# 島根原子力発電所 2号炉 津波による損傷の防止

論点 1「防波堤が地震により損傷した場合の運用方針の妥当性、有効性」

(コメント回答)

令和 2 年 7 月  
中国電力株式会社

## 2号炉取水槽防水壁の改造（嵩上げ）の概要とその効果

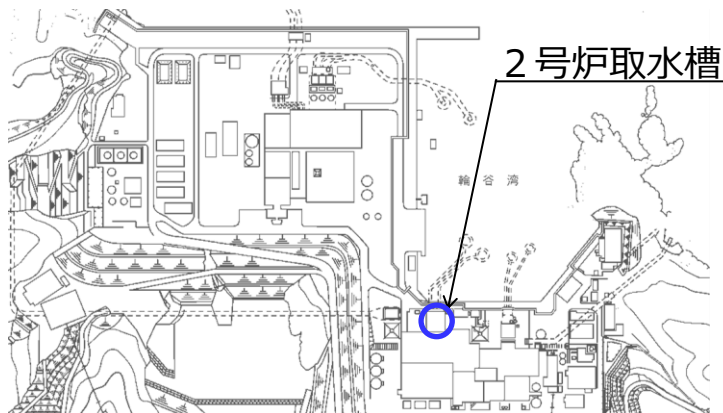
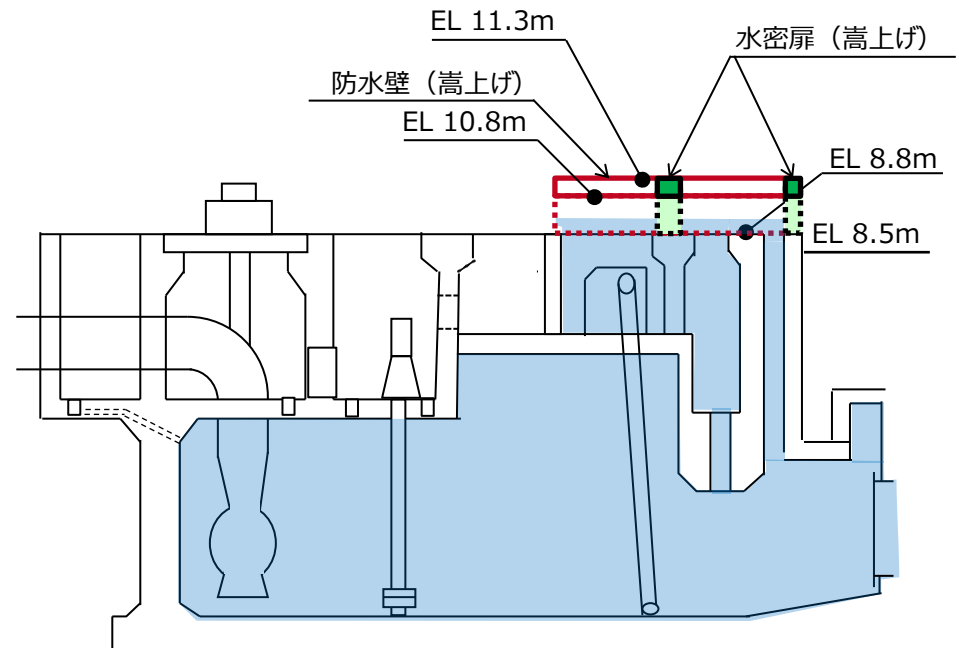
No.	審査会合日	コメント内容	回答頁
25	R元.5.21	防波堤の有無による影響を考慮した対応策の選定の考え方について、運用対応策のメリット及び設備対応策のデメリットが記載されていないため、提案する際に考えたメリット・デメリットを網羅的に提示した上で、対応策の選定の評価プロセスを説明すること。	P.4,20
26	R元.5.21	設備対応として1号炉取水槽の流路縮小工、2号炉取水槽の防水壁改造（嵩上げ）を選定していることについて、具体的な設置位置や構造仕様等の設計条件、構造成立性の見通し及び対応策の効果と悪影響を整理した上で、選定した対応策の妥当性を説明すること。	P.5～19, 27～39
48	H26.9.30 (確率論的リスク評価 (PRA))	基準津波に対する溢水防止壁の高さの妥当性について、定量的に説明すること。	P.5
80	R2.1.28 (本日回答)	流路縮小工の堰の設置位置について、漸拡ダクト縦抗部と除塵機エリア開口部の入力津波の水位低減効果を踏まえた上で、取水槽漸拡ダクト部の下流側に設置することを妥当とした根拠を説明すること。また、流路縮小工と1号炉取水槽の各部位について、基準適合上で果たすべき役割を持つ部位を明確にした上で、その部位に対する評価方針を説明すること。	P20, 34,35, 42～44
81	R2.1.28 (本日回答)	流路縮小工を評価する管路解析について、解析コードの機能概要、モデル化の考え方、入力条件等の計算条件及び水位評価方法を明確にした上で、解析結果の考察を含めて入力津波高さの低減効果が適切に評価されていることを説明すること。	P.21～26, 41
82	R2.1.28 (本日回答)	上記の流路縮小工による入力津波高さの低減効果の考察に加えて、1号炉取水槽の漸拡ダクト縦抗部に浸水防止蓋を設置する必要性がない根拠について、1号炉と2号炉取水槽の管路解析の評価を比較し、その差異を踏まえて、説明すること。	P.42～44
83	R2.1.28 (本日回答)	流路縮小工のエロージョン摩耗による健全性への影響が小さいと判断した評価について、水流に含まれる砂粒子等による影響を踏まえて説明すること。	P.30,33, 45～47

- 2号炉取水槽除じん機エリア防水壁及び水密扉の構造概要を以下に示す。
  - 2号炉取水槽除じん機エリア内の津波流入防止対策として、防水壁及び水密扉の嵩上げを実施する。
  - 防水壁及び水密扉の嵩上げにより、防波堤無しの入力津波（EL+10.60m）に対して裕度（0.64m）を考慮しても敷地への津波の流入防止が達成できることから、防水壁及び水密扉の高さをEL10.8mからEL11.3mに嵩上げする。
  - 防水壁及び水密扉は鋼構造物であり、地震荷重や津波荷重等に対して津波防護機能又は浸水防止機能を十分に保持する設計とする。

# 1号炉取水槽流路縮小工設置の概要とその効果（2/2）

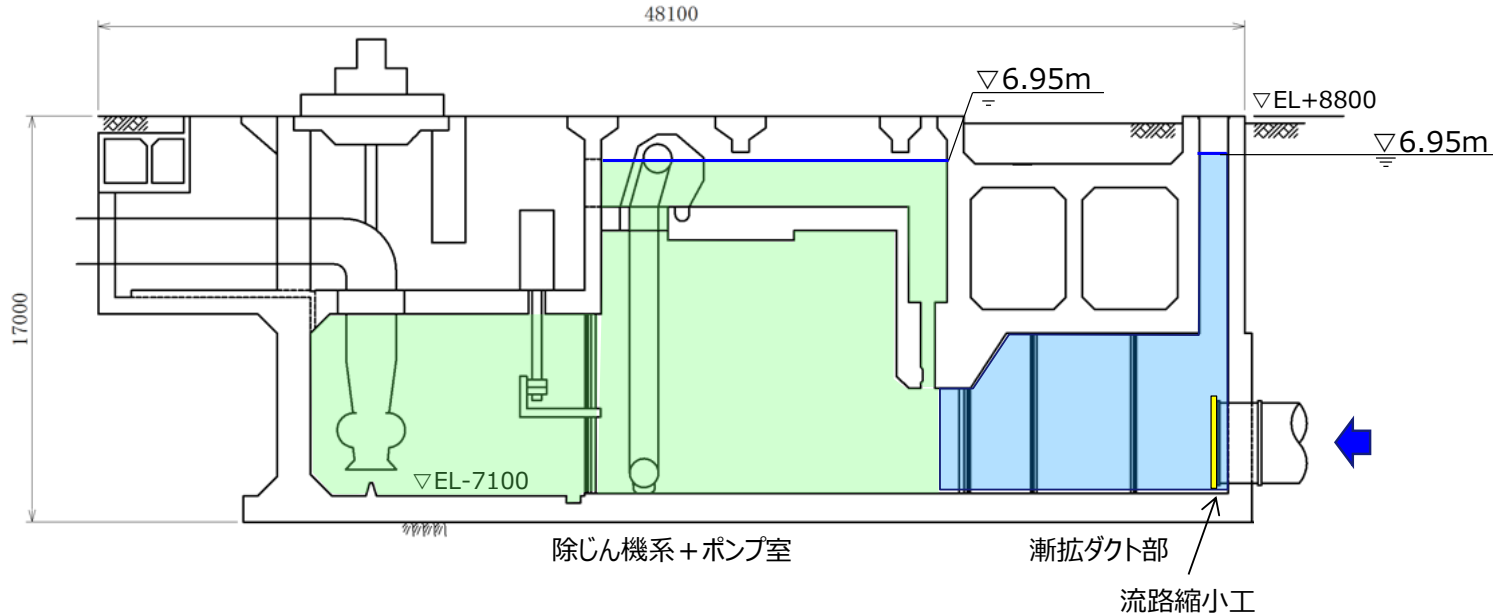
- 1号炉取水槽流路縮小工設置による入力津波高さ低減効果を以下に示す。
- 流路縮小工設置による浸水範囲を以下に示す。漸拡ダクト部及び除じん機系+ポンプ室の水位はともにEL+7.0mとなり、流路縮小工の設置により入力津波高さが低減され、取水槽の天端高さを越えないことを確認した。
  - 管路計算に関するモデル化の考え方、計算条件等を次頁以降に示す（コメントNo.81に対する回答）。

1号炉取水槽における 入力津波高さ	1号炉取水槽 津波許容高さ	評価結果
対策前	EL+9.2m	EL+8.8m (取水槽天端高さ)	取水槽天端高さを越えて敷地に津波が流入する。
対策後	EL+7.0m (EL+6.95m)		参照する裕度(0.64m)を考慮した場合においても、敷地へ津波が流入しない。
